**RESPUESTA DE NOTA DE AMPLIACION
DEIA-DEEIA-AC-0007-1701-2020**

**Estudio de Impacto Ambiental
CATEGORÍA II**

**PROYECTO
“RESIDENCIAL CITY VIEW”**

**PROMOTOR
INVERSIONES VENTAVIV, S.A.**

Leyenda: imagen de Google earth tomada el 11 de febrero de 2020

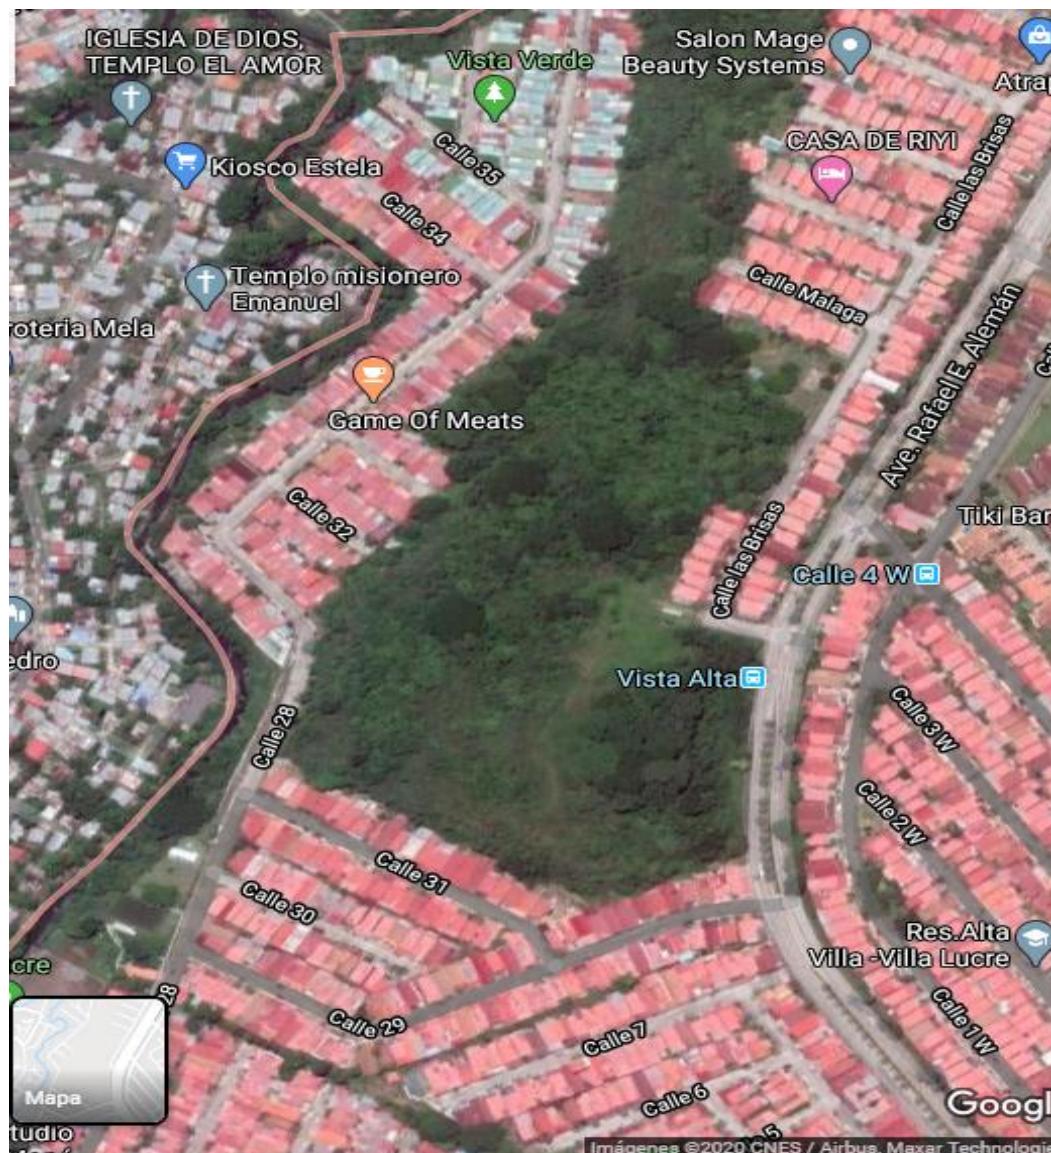
6. En el **anexo 7 Informe de Resultados de Ensayos de Geotecnica, Sísmica de refracción y Análisis de Taludes**, en la página 295 del EsIA el promotor indica que: “*Evaluuar la estabilidad del talud colindante a la calle 31 y recomendar propuesta de estabilización...*” mientras que en el anexo 10 Informe de Inspección Técnica emitida por SINAPROC, página 364 del EsIA

el SINAPROC indica que: “*en la evaluación se observa que la ladera colinda con la parte posterior de las viviendas de calle 28, 29, 31, 32 y 33 de Vista verde. Es importante destacar que el desarrollo está más cerca de las viviendas de la calle 29, sin embargo, tendrá incidencia en la vivienda de las demás calles...*” Dado lo anterior, se solicita:

- a. El análisis de taludes en todas las laderas en colindancia con las residencias (calles, 28, 29, 32 y 33) con la finalidad de evitar y prevenir deslaves, deslizamientos y erosión del suelo.
- b. Implementación de medidas de mitigación.

- a. Es importante señalar que el Promotor del proyecto ejecutó las recomendaciones emitidas por el SINAPROC (ver Anexo No.10 págs. 362-369).

En la página 365 se listan recomendaciones entre las que resaltamos:

1. *“Hacer un análisis de estabilidad de taludes en toda el área, con miras a identificar las áreas críticas e implementar medidas de mitigación necesarias, que garantice que las viviendas colindantes con el proyecto, no se vean afectadas por los procesos de erosión y deslizamiento”*
2. *“La realización de un estudio geotécnico completo donde se determinen características geológicas y geotécnicas del terreno en el área a desarrollar”.*

En este sentido y atendiendo estas recomendaciones, como se describe en las páginas 50 y 60 se describe las inspecciones geológicas y estudios geofísicos realizado por profesionales idóneos y competentes en donde se realizaron varios días de recorridos e inspecciones incluyendo pruebas de sísmica de refracción.

Como se observa en los resultados de los estudios realizados y considerando las adecuaciones y medidas aplicadas por el propietario del proyecto en diversas laderas, se determina que el macizo rocoso presenta diversas formaciones geológicas y estados de meteorización de roca estudiados de forma colindantes con las calles de acceso (inicia de calle

29, hasta la intersección con calle 31- calle 31 hasta intersección con calle 28-calle 28 hasta intersección con calle 32- calle 32 y calle 33) indicando que existen una zona con características altas de vulnerabilidad (calle 31) comparados con los otras zonas de macizo (calle 29, calle 28, calle 32 y 33) donde se profundiza los estudios y se emiten las recomendaciones las cuales han sido incluidas en el Plan de Manejo Ambiental del estudio.
